Modulo per la presentazione delle osservazioni per i piani/programmi/progetti sottoposti a procedimenti di valutazione ambientale di competenza statale

ID: Codice procedura (ID_VIP/ID_MATTM):10844

Impianto per la produzione di energia elettrica da fonte eolica, costituito da 6 aerogeneratori della potenza complessiva di 37,2 MW, un sistema di accumulo da 25 MW e relative opere connesse in località "Rempillo" nel comune di Pitigliano (GR).

TESTO DELLE OSSERVAZIONI

Immagine n. 5 Intervisibilità degli impianti eolici della provincia di Viterbo anche in quella di Grosseto, in particolare nel pitiglianese.

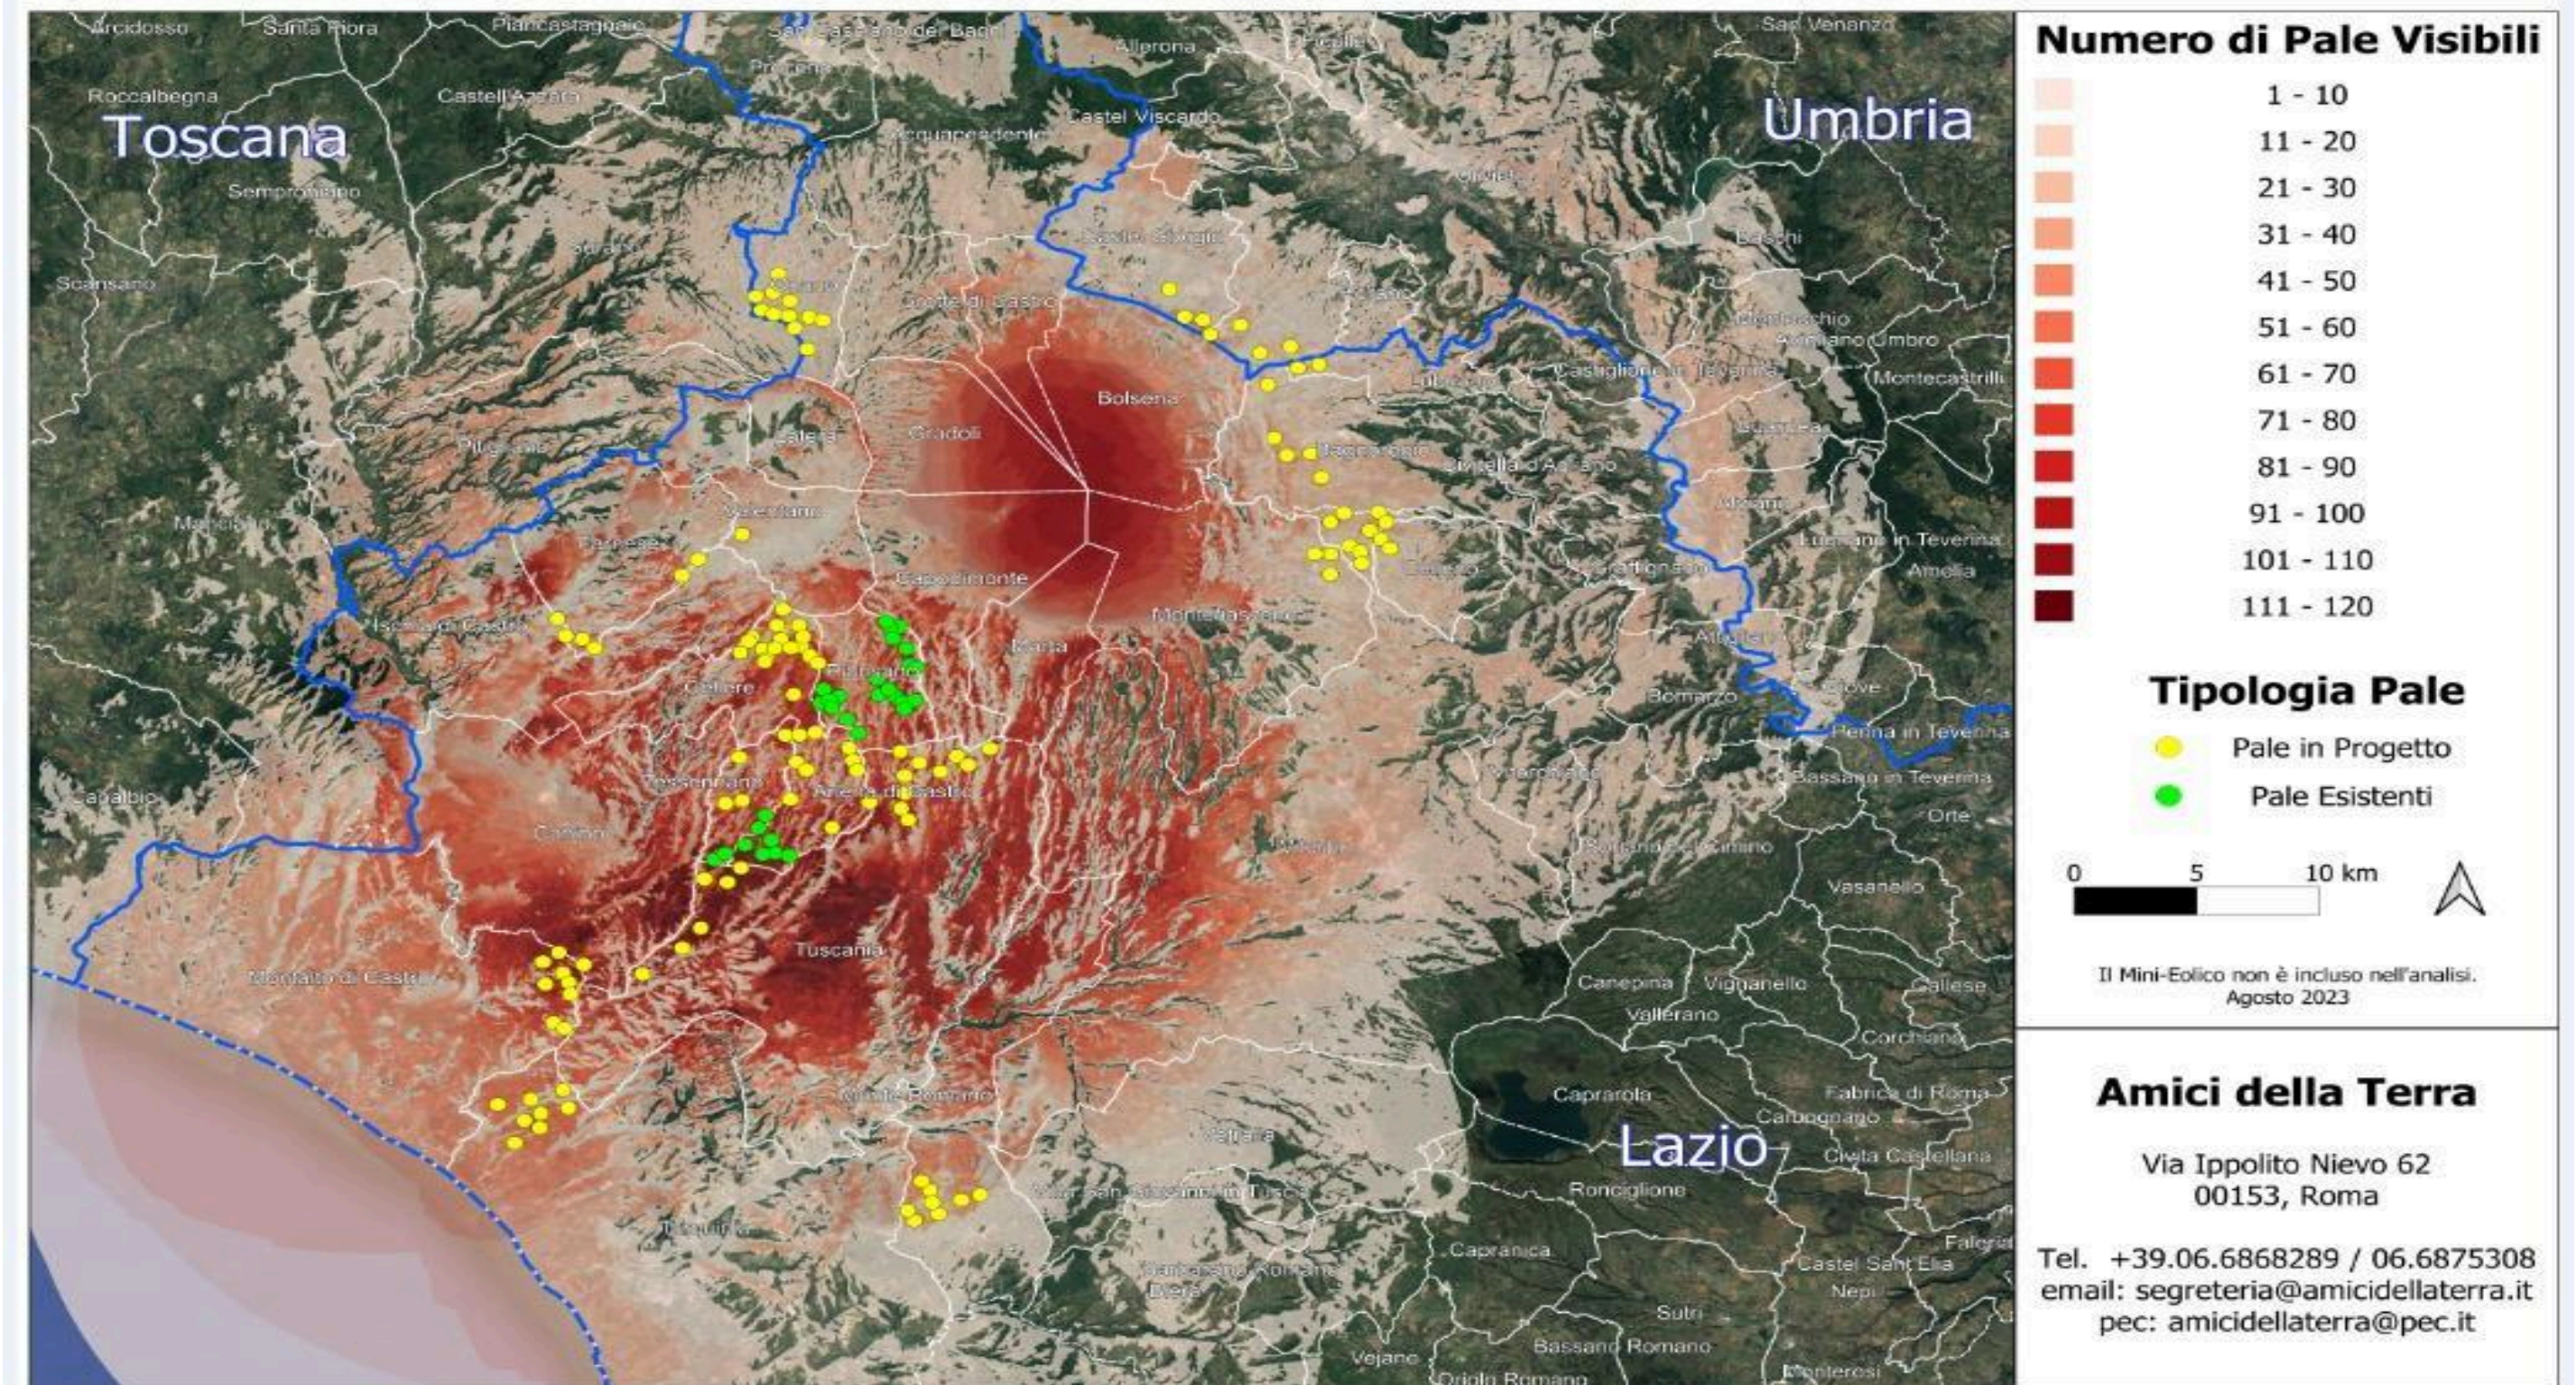
Quindi anche la Regione come Ente deputato dalla normativa nazionale a legiferare sulle aree idonee e non idonee si è espressa riguardo al fatto che abbia assolto ai doveri e alle quote stabilite dal PNIEC e in ambito regionale la provincia di Viterbo è stata quella con il più alto tasso di impianti FER tra tutte e quindi ormai satura ed il cumulo degli impianti FER installati, autorizzati e in progetto rappresenta una elevata criticità per la sostenibilità ambientale di ulteriori eventuali iniziative. L'impianto eolico “ Rempillo” pur essendo “esterno al confine provinciale e regionale ma nelle sue immediate vicinanze (a soli 100 metri i primi due aerogeneratori) oltre ad impattare sul territorio e sulle economie di tre Comuni del Lazio (Farnese, Valentano e Latera) si trova nelle fasce di rispetto dei Beni di notevole interesse pubblico come si è evidenziate nelle Osservazioni nn. 1 e 2 e crea anche degli impatti negativi anche sui beni naturalistici come verrà dettagliato nell'Osservazione n. 4. Inoltre andrebbe a sommarsi al già enorme cumulo di impianti eolici e fotovoltaici e geotermici che già creano una elevata criticità ambientale nella provincia di Viterbo e interferiscono anche con il territorio toscano come si può vedere dalle immagini nn. 4 e 5 dell'Allegato n. 1.
